**Vorhabenbezogener Bebauungsplan und örtliche Bauvorschriften „Solarpark Brandbühl“  
21. Flächennutzungsplanteiländerung „Solarpark Brandbühl“**

**Beteiligung der Öffentlichkeit nach § 3 Abs. 2 BauGB**

**Stellungnahmen und Abwägungsvorschläge**

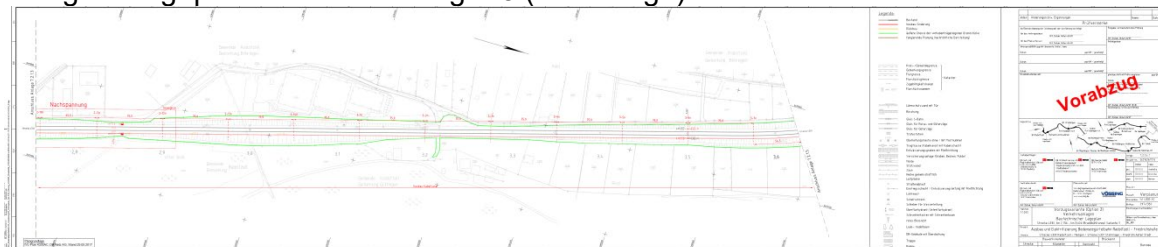
Aus der Änderung des bestehenden Bahnübergangs 'Rehbösch I' ergibt sich für die nachgefragten Grundstücke entlang der Stahlinger Straße geringfügiger Grunderwerb und eine Änderung der bestehenden Geländemodulierung (Böschungen/Gräben). Darüber hinaus sind auf Basis der aktuellen Planungstiefe (Ende Vorplanung Lph 2) vorerst keine weiteren Kollisionen erkennbar.

Anbei die aktuelle Planung im betroffenen Bereich.

Wird beachtet und zugesichert.
